仕様変更のお知らせ

2023年6月吉日
TMEHジャパン株式会社
TEL:0532-34-7668

商品名	対象品番	2020.9カタログ 掲載ページ
差込みキャスター	ICTHタイプ	P142/P144

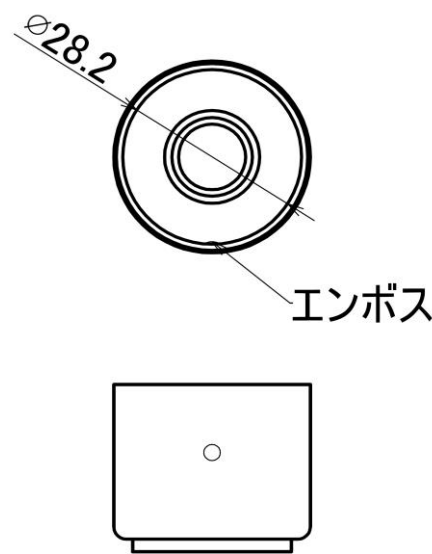
ISTHタイプと見分けるためにゴムにラインを追加、
特寸ワッシャーを三価クロメートから三価ブラックに変更。

商品名	対象品番	2020.9カタログ 掲載ページ
アウターブッシングセット	OB28ANS/OB28BNS	P158

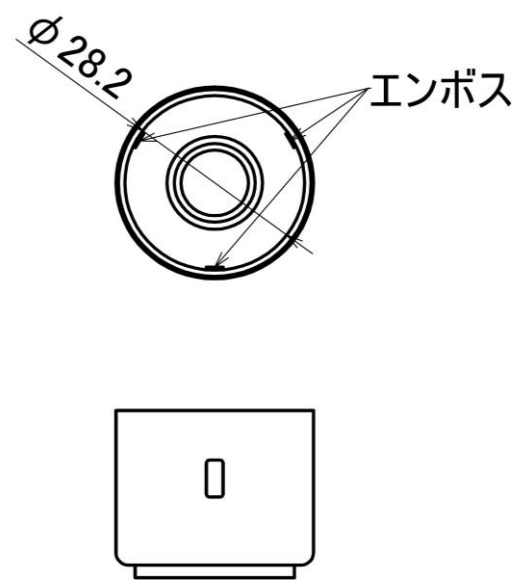
パイプ締結力改善として形状を変更いたします。

商品名	対象品番	2020.9カタログ 掲載ページ
アルミLフラットパイプ	ALF2812SP-4	P37

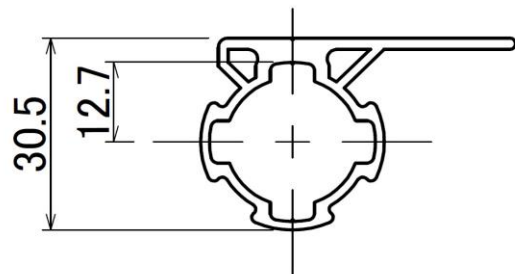
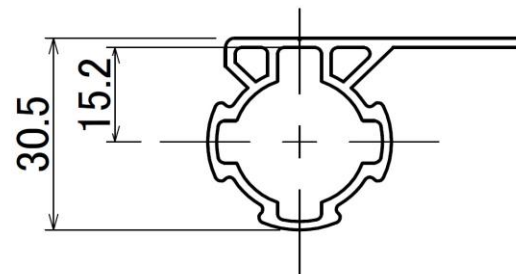
品質の安定化のために厚みの均一化を行います。

商品名	対象品番	2020.9カタログ 掲載ページ
リフトアクションロック	LAD-A	P49

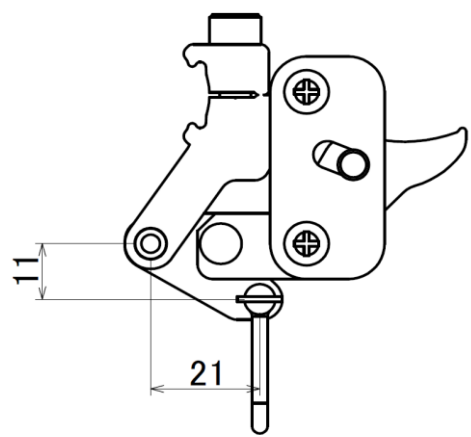
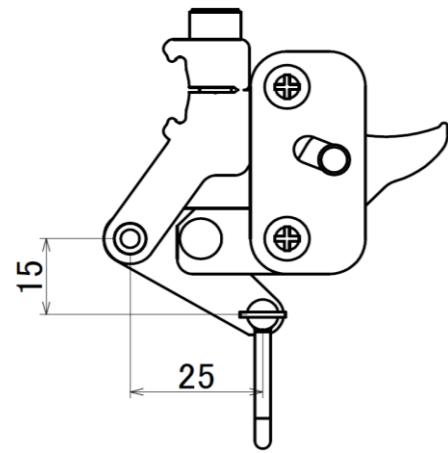
シャックルと本体が干渉しないように形状を変更。

商品名	対象品番	2020.9カタログ 掲載ページ
メタルジョイントセット	GA-35S	P17

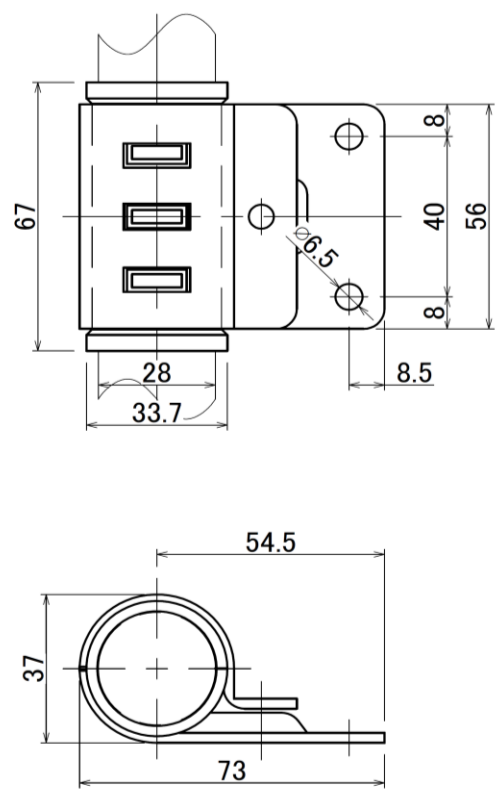
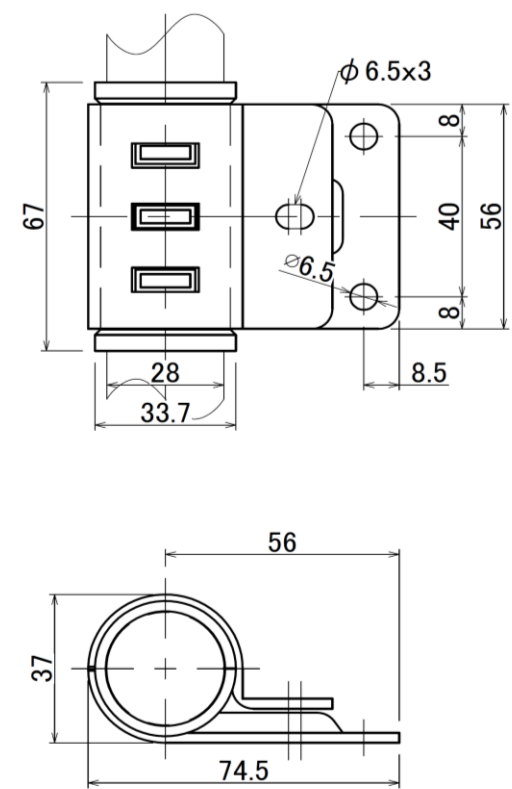
2020.9発行の総合カタログの記載に誤りがございましたので訂正させていただきます。
